Construction d'une passerelle, site du CSTJF – Parc Nobel Commune de Pau (Pyrénées-Atlantiques)

Avis de l'autorité administrative de l'État compétente en matière d'environnement (article L122-1 et suivants du code de l'Environnement)

Avis 2014-061

Esquisse du projet – extrait de l'étude d'impact

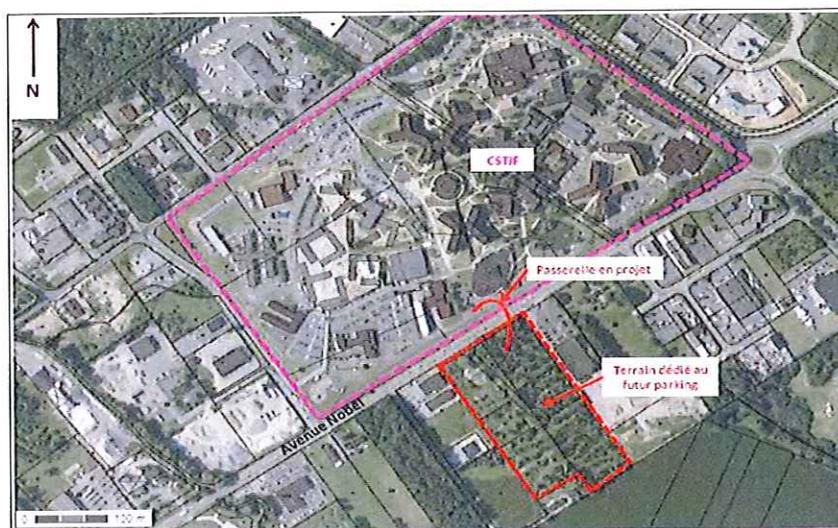
L'étude d'impact intègre une partie relative à la présentation et à la justification du projet. Il est en particulier relevé que la passerelle a fait l'objet **d'une approche architecturale favorisant son insertion dans l'environnement**. Cette partie est traitée de manière satisfaisante.
